発行日: 2016年12月8日 整理No: 48F-12-005

協力工場不良品連絡書

PMMR8283-05 巻き方向逆 回答書

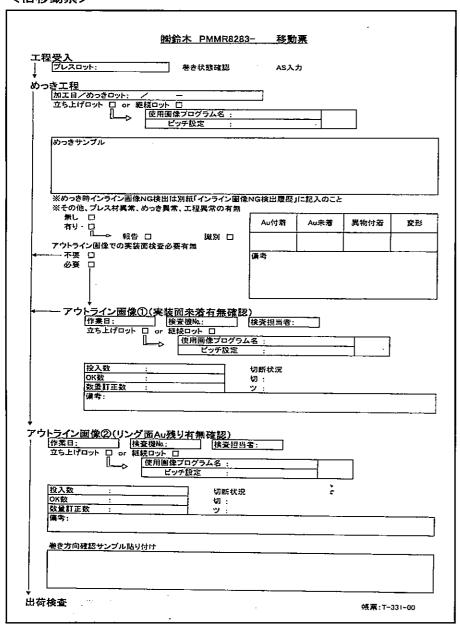
(2) 流出対策

画像検査機にて巻きの進行方向(中央位置決めピッチ穴)を検出出来る様、設定を追加致します。

又、巻き方向サンプルは180°反転による裏表逆向と巻き進行方向も確認実施致します。 実施日2016年12月12日 実施素材ロット:16.11.09.5.0001~(めっき日12/13日~)
